CONCEPTO TÉCNICO No CT - 4815
Revisión de Estudio Particular de Respuesta Local
de Amplificación de Ondas Sísmicas
Artículo 7 - Decreto 193 de 2006

ENTIDAD SOLICITANTE: Dr. Natalia Laurens Acevedo - IDU
PROYECTO: INTERCEPCIÓN PUENTE ARANDA
LOCALIDAD: 16 Puente Aranda
UPZ: 111 Puente Aranda
BARRIO: Batallón Caldas
DIRECCIÓN: Carrera 50 con Calle 13 y Avenida Américas
TIPO DE RIESGO: Sísmico
EJECUTOR: Restrepo y Uribe Ltda.
FECHA DE EMISION: Junio 6 de 2007

El presente concepto técnico corresponde a la primera revisión realizada por la Dirección de Prevención y Atención de Emergencias, del *"informe final de Espectro de Sitio para Intersecciones a Desnivel"* elaborado por la firma Restrepo y Uribe Ltda. como parte del contrato de consultoría para las obras de vías, intersecciones, puentes peatonales y espacio público que conforman el Grupo G, Zona D, de proyectos de valorización en Bogotá D.C., a construirse en la intersección de Puente Aranda, que se remite como estudio sísmico local en cumplimiento a lo estipulado en el Decreto 193 de 2006.

Figura 1. Localización de la Intersección de Puente Aranda

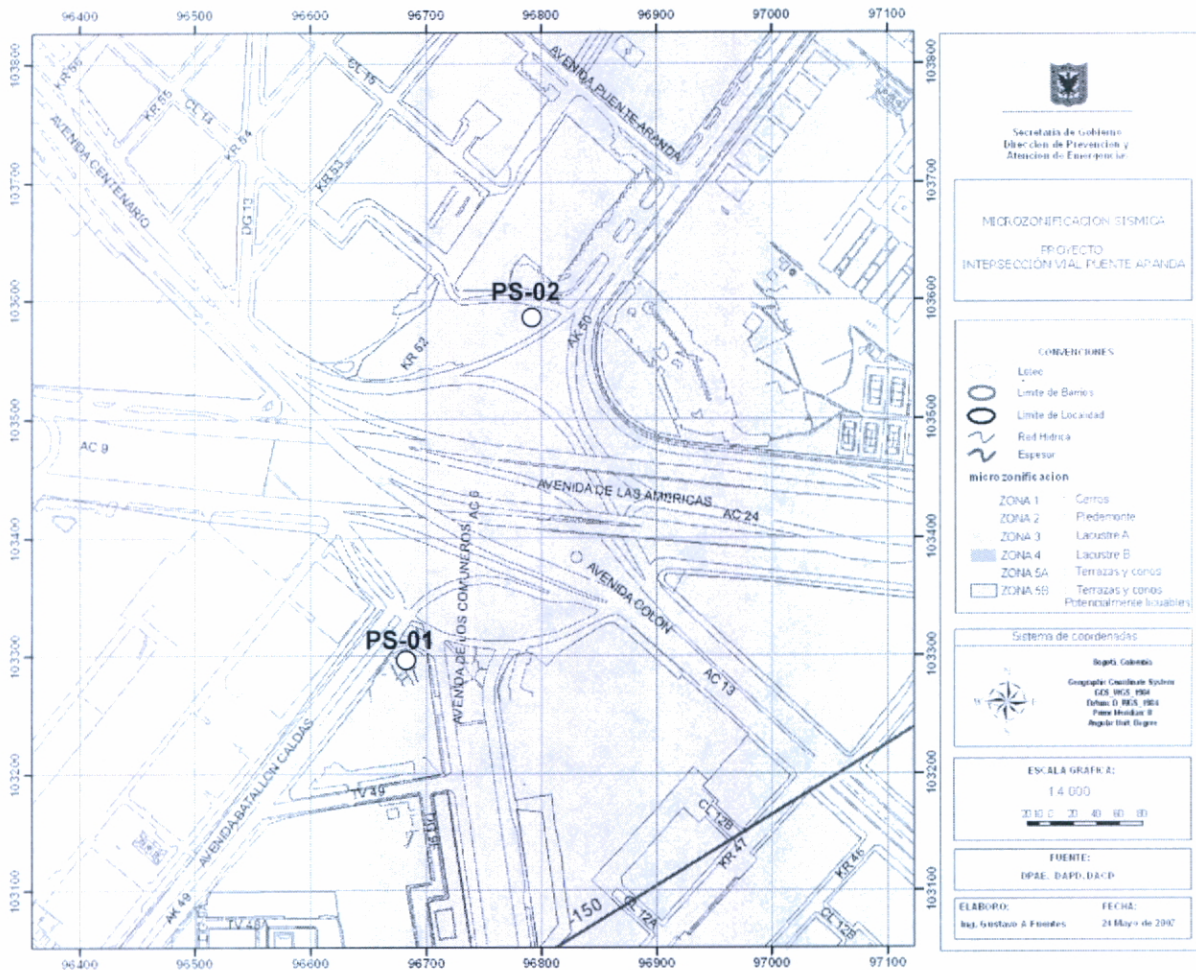
En la introducción y en el numeral 3.1.1, se indica que el sitio del proyecto se encuentra localizado en la Zona 3 (Lacustre A) según el decreto 193 de 2006, la cual es consistente con la localización presentada en la Figura 1 del presente concepto.

El estudio CUMPLE con este requerimiento.

Figura 2. Espectro de diseño recomendado para la Intersección de Puente Aranda

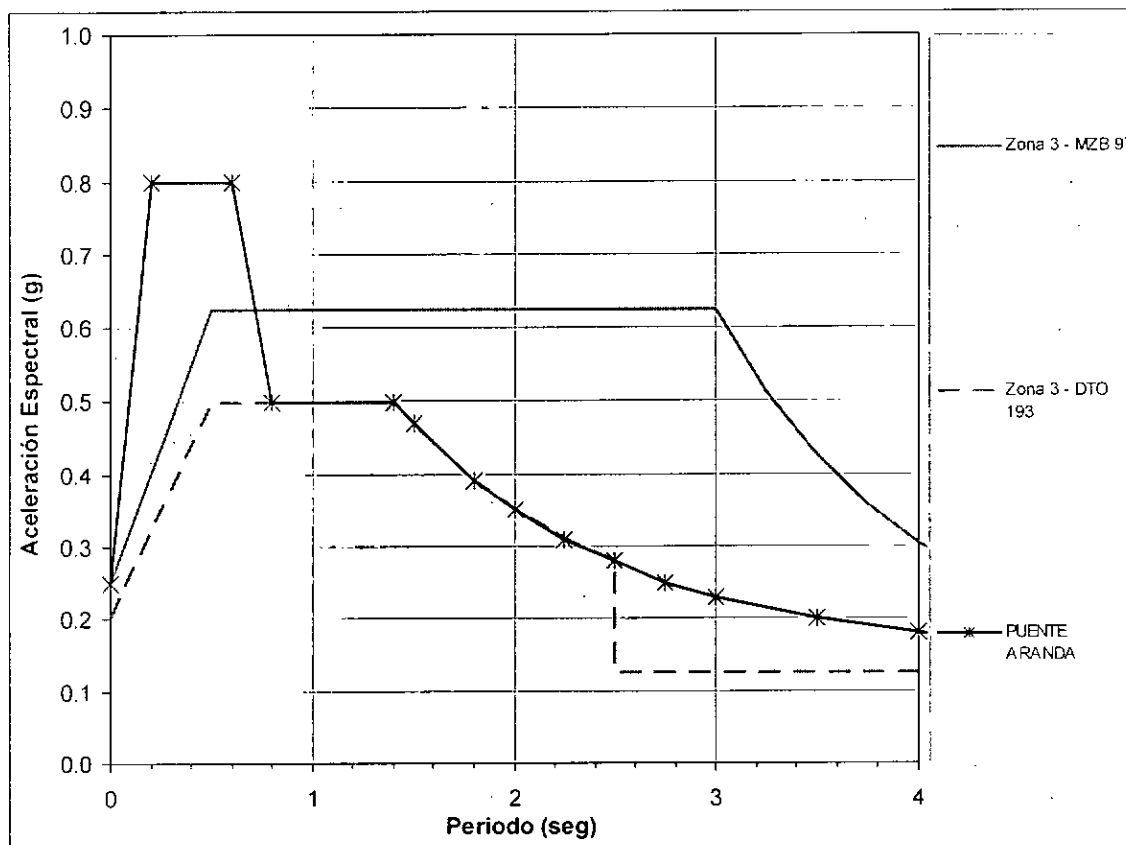
Con base en los resultados de los análisis el consultor recomienda el espectro de diseño que se presenta en la figura 3.23 y 3.36 del estudio, que se ilustra en la Figura 2 del presente concepto. Este espectro de respuesta comienza con un valor de S_a de 0.25g que aumenta linealmente hasta llegar a 0.8g en 0.2s, a partir de 0.2s y hasta 0.6 el valor de S_a es constante e igual a 0.8g, de 0.6s hasta 0.8s el espectro descende hasta un valor de S_a de 0.5 para luego continuar con los valores del mínimo de la zona 3 del decreto 193 de 2006.

El estudio CUMPLE con este requerimiento.
